УСИЛИТЕЛЬ ГУМЕЛИ. 3 ДЕФЕКТА

Рис. 1 Схема усилителя.

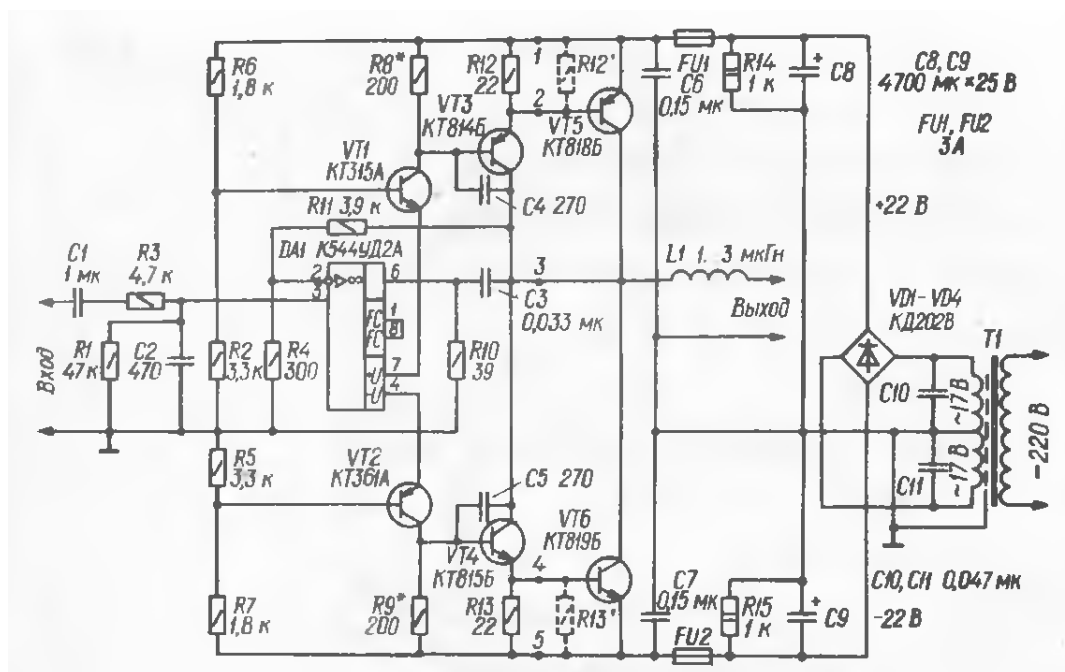
То есть, в Стоунколд уже изначально заложена пара дефектов, сумевших совместно отправить на свалку не одну тысячу мощных транзисторов. Вернее, дефект заложен один – это коррекция усилителя конденсатором СЗ, просто он проявляется с двух сторон, которые помогают друг другу, способствуя более уверенному устранению мешающих радиоэлементов.

Схема рассматриваемого усилителя внешне очень похожа на усилитель Шмидта, только исключён корректирующий НН мост, выходные транзисторы переведены в режим усиления, за счёт чего снижен к-т усиления без ООС, что позволило слегка повысить устойчивость, однако дефект в виде коррекции с помощью СЗ, заложенный там, перекечевал и сюда. Ну, и ещё один дефект г-н Гумеля, стараясь улучшить параметры усилителя, добавил от себя лично. Речь идёт о конденсаторах С4, С5.

Описание этого дефекта довольно затруднительно провести на пальцах. Скорее всего, с налёту понять, что там происходит, будет ещё сложнее. Поэтому заявляю сразу, что дефект вызывается неудачной коррекцией усилителя с помощью конденсатора С3. В этом случае образуется критическая точка АЧХ на частоте 124 кГц. В этой точке мы имеем следующее сочетание событий:

1. Ниже этой точки АЧХ усилителя без ООС имеет наклон 40 дБ/дек.
2. Выше этой точки АЧХ усилителя без ООС имеет наклон 20 дБ/дек.
3. К-т усиления усилителя без ООС составляет 30 дБ.
4. К-т усиления усилителя с ООС составляет 23 дБ.

На что влияют эти события? Можно сделать вывод, что при выборе к-та усиления усилителя с ООС больше, чем 23 дБ, мы попадаем в зону с наклоном АЧХ в 40 дБ/дек, что практически гарантирует работу усилителя в режиме автогенерации. Усилитель имеет запас по усилению в 7 дБ, который достаточен для устранения влияния полюса в точке 124 кГц, и если мы удачно попадём в это значение, то проблема с устойчивостью будет решена. Неувязка в том, что к-т усиления усилителя с ООС нам задан, ну или мы его задаём сами, а к-т усиления усилителя без ООС может сильно отличаться от рассчитанного 30 дБ в зависимости от сочетания параметров применённых радиоэлементов. Это уж как повезёт. Он может быть и меньше, и тогда запас по усилению будет снижен, что повлечёт за собой переход усилителя в неустойчивый режим.

Рис. 2 Схема выходного усилителя.

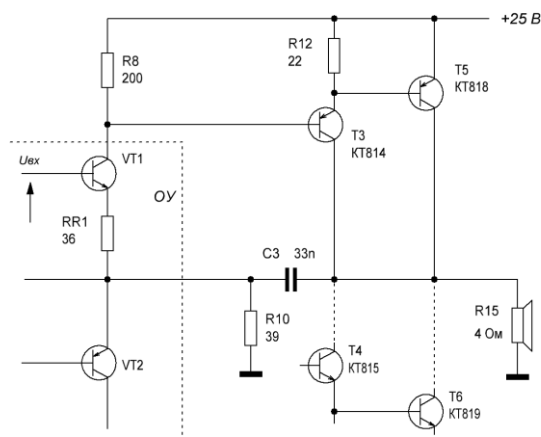
Схема упрощена и отражает только одно плечо выходного усилителя, но для иллюстрации дефекта этого достаточно. Как видим, для одного плеча, верхнего, усилитель формируется выходным транзистором VT1 ОУ и внешними транзисторами T3, T5. Резисторы RR1 и R10 – это эмиттерные резисторы каскада усиления на VT1. Через конденсатор C3 на эмиттер VT1 введена местная отрицательная обратная связь. Напряжение обратной связи снимается с резистора R10.

К-т усиления этого усилителя без местной ООС составляет примерно 35-40 дБ. Для расчёта примем 40 дБ.

Введение локальной ООС приводит к изменению характеристик выходного усилителя. Понятно, что при увеличении частоты весь выходной сигнал прикладывается к эмиттеру VT1, что означает единичный к-т усиления выходного усилителя. Частоту, где АЧХ принимает единичное значение, можно посчитать:

$$F2 = \frac{1}{2 * \pi * C3 * R10} = \frac{1}{2 * \pi * 33n * 39} = 123,6 \text{ кГц}$$

Начиная с частоты 124 кГц АЧХ выходного усилителя асимптотически стремится к единице. А вот до этой частоты АЧХ будет иметь наклон 20 дБ/дек, причём наклон будет начинаться в точке

$$F1 = F2 * 10^{-\frac{40}{20}} = 124 \text{ кГц} * 10^{-\frac{40}{20}} = 1,24 \text{ кГц}$$

Нас интересует участок АЧХ, где наклон характеристики составляет 40 дБ/дек. К-т усиления всего усилителя с ООС ни в коем случае не должен попадать на этот участок (вспомним статьи Майорова в Радио). Если это происходит, то усилитель однозначно переходит в режим неустойчивости. У нас этот участок заканчивается на частоте 124 кГц. К-т усиления усилителя в этой точке, который устанавливает ООС, составит: $3,9\text{к}/300+1=23\text{дБ}$.

Сравним с усилением без ООС в критической точке: 30 дБ. Условие устойчивости фактически выполнено: имеется запас по усилению в 7 дБ. Г-н Гумеля то ли случайно, то ли осознанно попал в эту точку. По крайней мере, к-т усиления усилителя выбран достаточно малым, всего 23 дБ. Гумеля оправдывает его выбором чувствительности, что вполне приемлемо. Тем не менее, наши расчёты достаточно приблизительны, и, при использовании элементов с реальными параметрами, да ещё при изменении условий, в которых используются радиоэлементы, возможны серьёзные отклонения от рассчитанной АЧХ в критической точке.

Рис. 3 Схема заряда конденсатора C3.

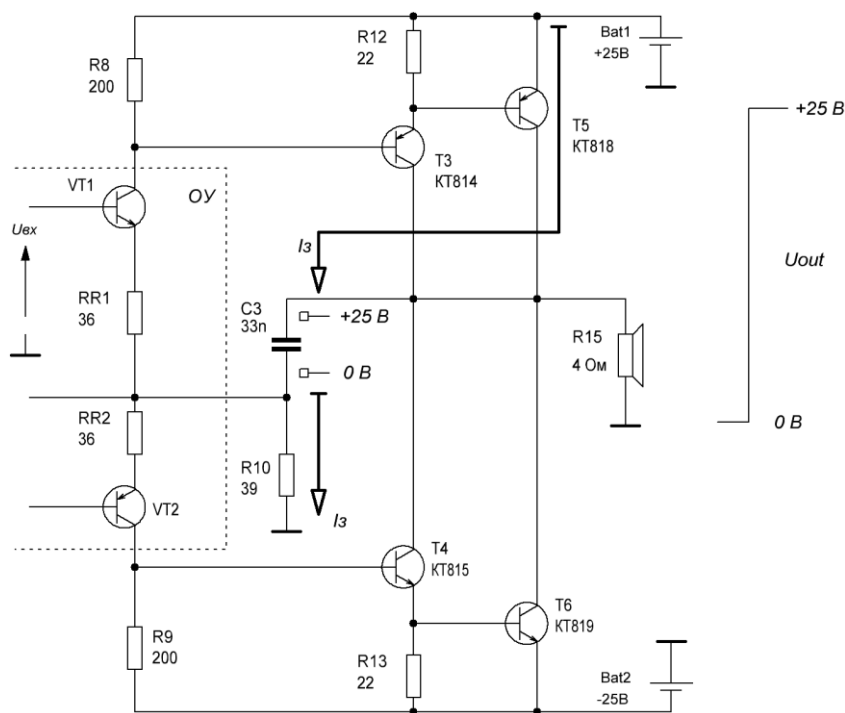
Предполагаю, что на вход ОУ подано такое напряжение, что выход усилителя перешёл скачком (ну, может, не скачком, но достаточно быстро) в насыщение по положительной волне, т.е., на выходе стало +25В. При этом транзисторы Т3 и Т5 отпираются, через них течёт пока ещё полезный ток, который поступает в нагрузку, устанавливая на ней уровень напряжения 25 В.

Конденсатор СЗ через открытые транзисторы Т3, Т5 и резистор R10 заряжается током заряда I_z так, что на верхней (по схеме) обкладке по окончании заряда относительно земли устанавливается напряжение +25В. На нижней обкладке в это время фиксируется напряжение 0 В.

Схема по окончании процесса заряда показана на Рис. 3.

Рис. 4 Схема разряда конденсатора C3.

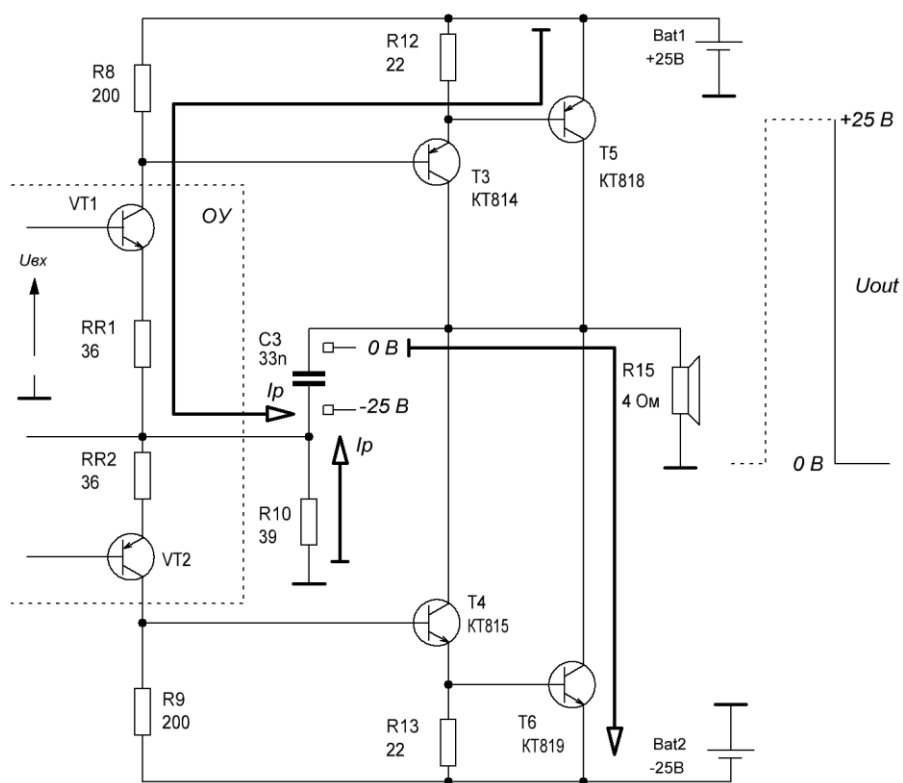
Важно, чтобы длительность фронта импульса была минимальной. Казалось бы, транзисторы T5, T6 запираются, T3 и T4 возвращаются в исходное состояние. Как бы ничего не должно происходить. Но! У нас есть заряженный конденсатор C3, который вносит свои коррективы.

После отработки усилителем отрицательного перепада напряжения на верхней обкладке конденсатора относительно земли устанавливается нулевое напряжение, на нижней - минус 25 В. Конденсатор не может перезарядиться мгновенно. Начинается перезаряд ёмкости через транзистор Т4, сопротивление нагрузки, резистор R10 и по цепи эмиттер-база Т5/эмиттер-база Т3/коллектор-эмиттер VT1/RR1. Напряжение на эмиттере VT1 цепью ООС устанавливается на уровне 0 В, а вот напряжение на эмиттерном резисторе RR1 равно напряжению на нижней обкладке С3. Поэтому на резисторе в начальный момент после окончания импульса возникает ток $25 \text{ В} / 36 \text{ Ом} = 0,7 \text{ А}$. На всякий случай, этот ток поступает в базу Т3, а из его эмиттера в базу Т5, вызывая огромный ток его коллектора.

Разумеется, такой ток вызывает увеличение напряжения на нагрузке. Чтобы его скомпенсировать, цепь ООС отпирает нижний транзистор Т6 для стравливания излишнего тока. Таким образом, в коллекторах выходных транзисторов начинает течь огромный ток, вызванный исключительно током перезаряда конденсатора С3.

И, как следствие, в ОУ тоже начинает течь сквозной ток, часть из которого – это ток перезаряда С3, а часть – ток компенсации, необходимый ООС для управления выходными транзисторами.

Я принял, что напряжение выходного импульса возвращается к нулевому значению. А теперь представьте, что напряжение падает в -25В. При этом напряжение на нижней обкладке конденсатора будет составлять уже -50 В, что сильно усугубит ситуацию с током перезаряда, и вообще может привести к пробоем самого ОУ.

Рис. 5 Влияние конденсаторов С4, С5

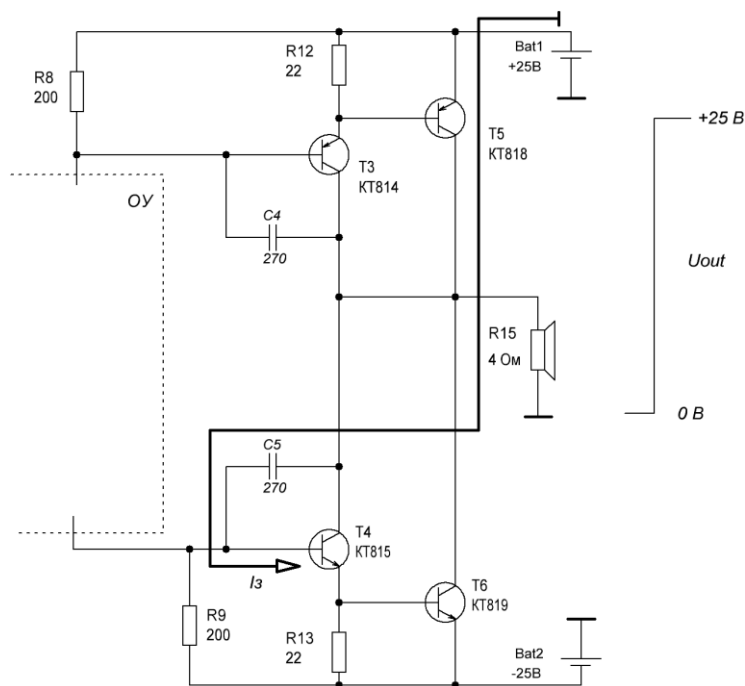
И ещё один дефект. Видимо, г-ну Гумеле показалось мало, что первые два дефекта гарантированно выводят усилитель из строя, поэтому он решил добавить от себя ещё один. Речь идёт о конденсаторах С4, С5. Не знаю, насколько они улучшают параметры усилителя, но их установка также приводит к возникновению сквозных токов через выходные транзисторы.

Как видим, напряжение на конденсаторе C5 в начальный момент составляет около 25 В. Резкий перепад напряжения вызывает необходимость перезаряда этой ёмкости, так, чтобы на правой обкладке установилось +25В, а на левой – напряжение, которое не может быть выше +1,2 В относительно источника -25В или -23,8 В относительно земли. То есть, через C5 необходимо обеспечить такой ток заряда, чтобы дополнительно зарядить её на 25 В.

Такой ток вполне обеспечивается, а протекает он через открытый транзистор Т5 и базу Т4. Естественно, частично будет уходить через R9 на минус источника. Та часть зарядного тока, которая уходит на базу Т4, вызывает увеличение его коллекторного тока, который, в свою очередь, будет поступать в базу Т6, отпирая его и увеличивая его коллекторный ток. Поскольку Т5 уже открыт, то через к его уже существующему току добавляется ток Т6, а через выходные транзисторы течет сквозной ток, который может привести, и приводит, к выходу из строя выходных транзисторов.

Ну и ещё один момент. Представим, что на выходе напряжение с +25 В прыгнуло на -25В. Здесь уже необходим перезаряд C4.

Рассматриваемый эффект в таком построении выходного каскада присутствует всегда, вопрос лишь в величине ёмкости C4 или C5, насколько ток её перезаряда способен открыть выходные транзисторы. Естественно, уменьшение или вообще отсутствие этих конденсаторов способны снизить описываемый эффект.
